RÉFECTION DE LA DIGUE DE LA CENTRALE DES CÈDRES

Mémoire pour l'amélioration des solutions envisagées

11 Mars 2018

Par : Van Hao Nguyen, ing.

Figure 1 : Érosion par le courant

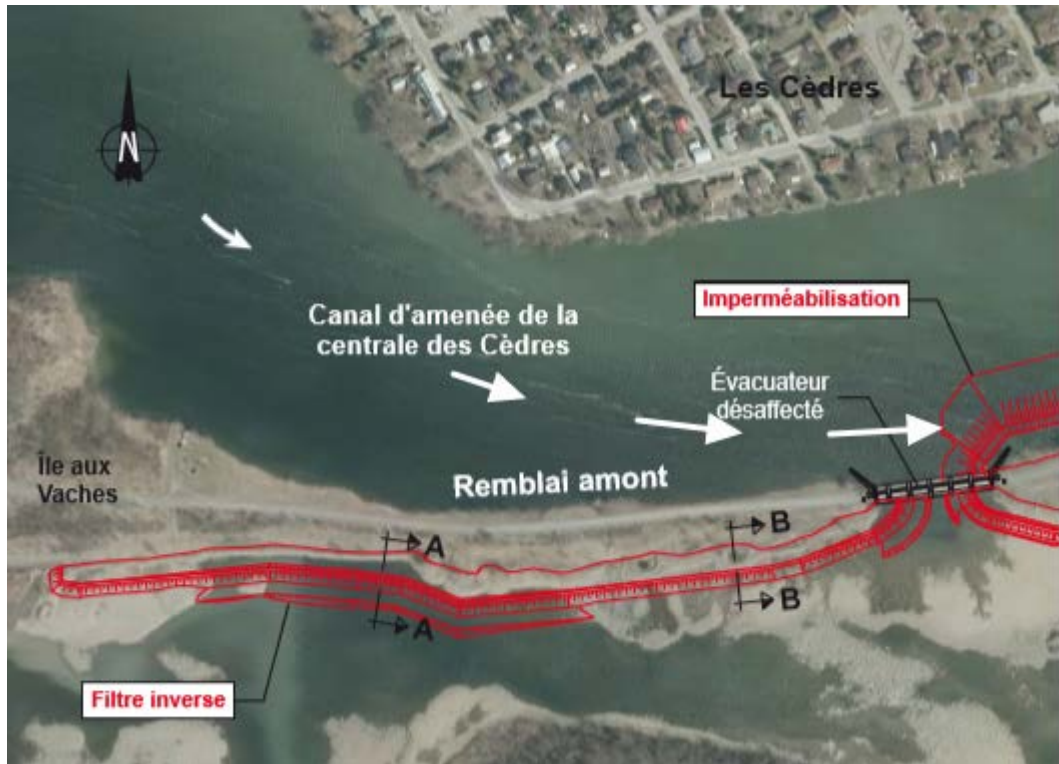
Cette solution aurait l'avantage de ne pas perdre d'habitats aquatiques. En effet, le till est extrêmement fin et sera érodé à la longue par le courant et en sédimentant ailleurs tuera les œufs des frayères. La courbe à l'entrée du canal d'amenée oriente le courant vers la zone de déversement de till (Ça se voit par les lignes d'écume, figure 1). L'auteur fait remarquer que, dans les exemples d'ouvrage avec du till déversé (documentation déposée DA4), il s'agit de très grands bassins et non d'un petit canal d'amenée aboutissant sur une centrale.

Figure 2 : fixation de la géomembrane sur l'évacuateur

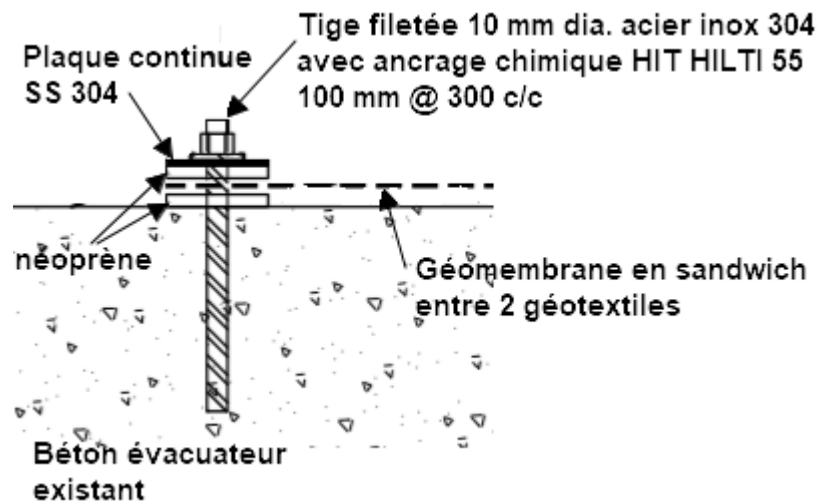
La figure 3 montre comment la géomembrane pourra être posée. Cette géomembrane sera boulonnée sur le muret de l'évacuateur à l'aide d'une plaque continue en acier inoxydable 304 de 6mm x 50 mm (figure 2).

Figure 3 : Pose d'une géomembrane

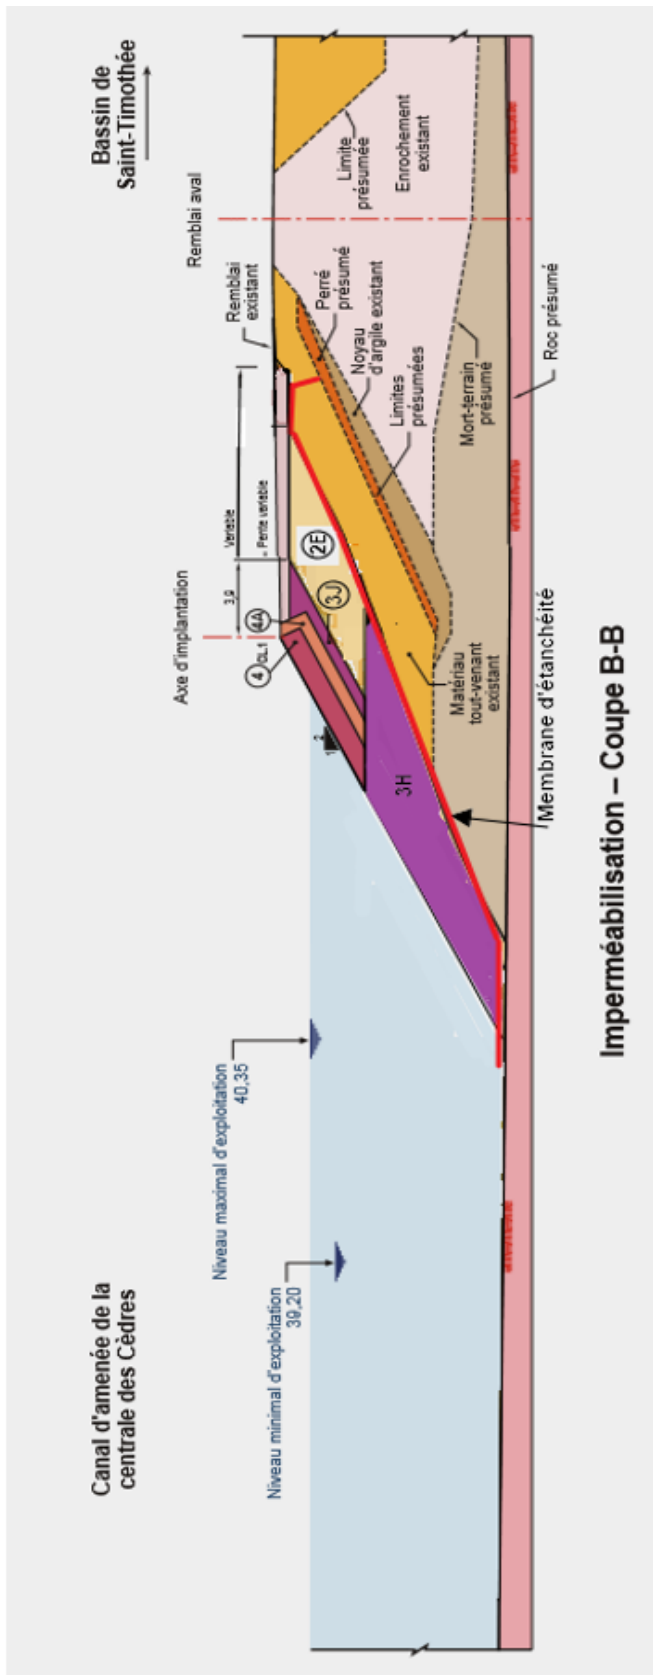
L'auteur aurait opté pour la solution de la paroi étanche qui lui paraît réalisable malgré les raisons avancées par HQP pour écarter cette solution. L'auteur propose donc la pose d'une géomembrane pour l'imperméabilisation de la digue. Cette géomembrane sera protégée par deux géotextiles pour la renforcer.

Figure 4 : Position des capteurs linéaires

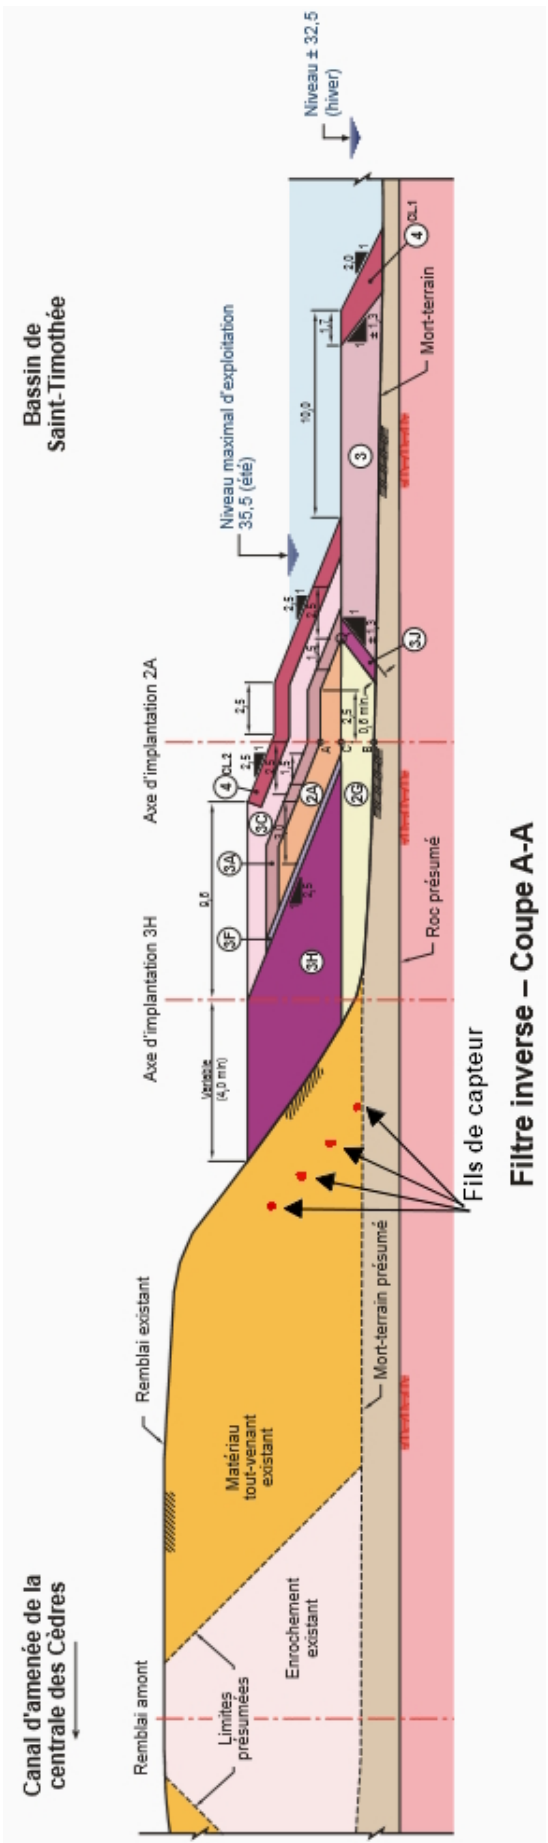
La technologie a beaucoup évolué depuis et il est maintenant possible de faire un suivi permanent de l'infiltration de l'eau dans les digues. L'auteur suggère de considérer le système SENSOR DDS LID qui consiste en un capteur linéaire enfoui à différentes profondeurs le long de la digue et permettant de localiser directement et précisément les zones d'infiltration pour pouvoir procéder rapidement aux réparations (figure 4).

Le système SENSOR DDS LID repose sur la mesure de la permittivité diélectrique relative du sol. Pour un sol sec, la valeur de sa permittivité est entre 3 et 10. L'eau qui s'infiltré dans la digue provoque une variation locale de cette permittivité et la valeur peut monter à 78. Le capteur linéaire permet de localiser précisément la zone d'infiltration.
